WG: Straßenausbau\_Eisvogelweg\_Eschendorfer\_Aue\_Ost

Betreff: Straßenausbau\_Eisvogelweg\_Eschendorfer\_Aue\_Ost

VARIANTE 1 "NUR PARKPLATZ"

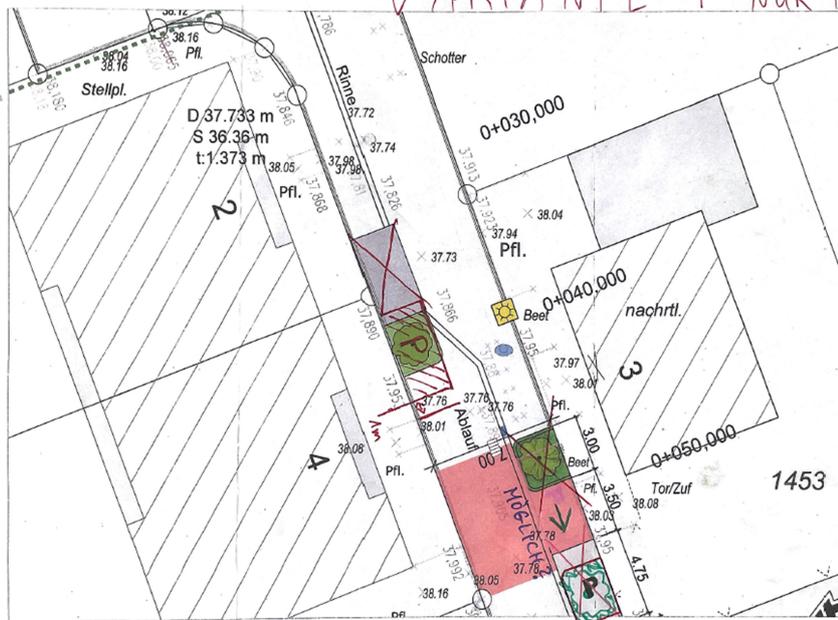
VAR.1 Die Parkplatzfläche kann bis zu 1 m vor den Hauseingang von Nr. 4 vorgezogen werden. Das Grünbeet müsste dann ganz weg.

Des Weiteren habe ich in beiden Varianten das Grünbeet an Hausnummer 3 etwas nach hinten versetzt (wo zuvor der Parkplatz geplant war).

VARIANTE 2 "NUR BEET, KEIN PARKPLATZ"

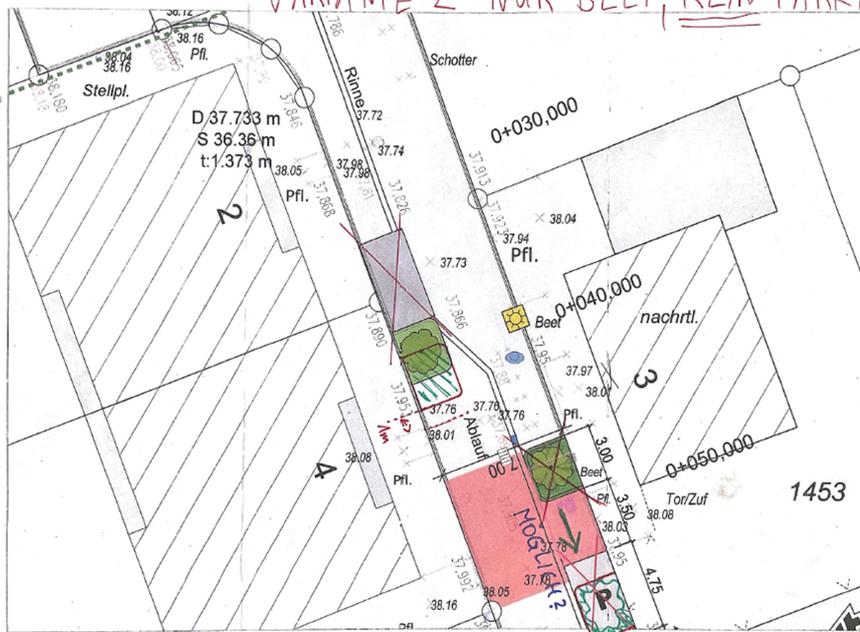
VAR.2 Die Parkfläche kommt ganz weg und es wird stattdessen nur das Grünbeet von 3m errichtet. Dieses kann dann auch bis zu 1m vor den Hauseingang von Nr.4 vorgezogen werden.
